Dotyczy: Postępowanie o udzielenie zamówienia publicznego pn.: „Wykonanie robót budowlanych dot. przebudowy części szkoły na Poradnię nr 8” - nazwa skrócona - postępowanie nr PIM/11/25/ZP80/2024-388.

Zamawiający w ww. postępowaniu na podstawie art. 284 ust. 1 i 2 ustawy z dnia 11 września 2019 r. Prawo zamówień publicznych (t.j. Dz. U. z 2024 r. poz. 1320 ze zm.) zwanej dalej „Ustawą” lub „Ustawą Pzp”, informuje o pytaniach i wyjaśnieniach treści Specyfikacji Warunków Zamówienia (SWZ) oraz zmianach SWZ i terminów w postępowaniu:

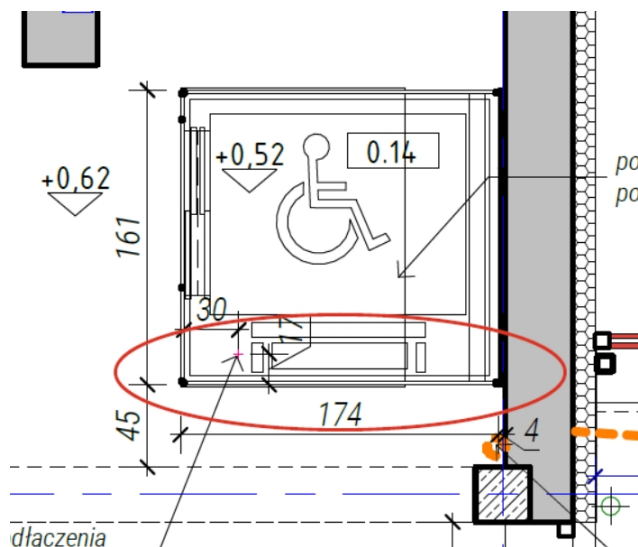
6. Dotyczy „PORADNIA_STARE ŻEGRZE-INSTALACJE ELEKTRYCZNE-PRZEDMIAR” pozycja nr 1050

„Nasypanie piasku do rowu o szerokości do 0,4 m” jednostka miary 100m, ilość 70,00 co daje łączną ilość 7.000,00m. Prosimy o potwierdzenie obmiaru.
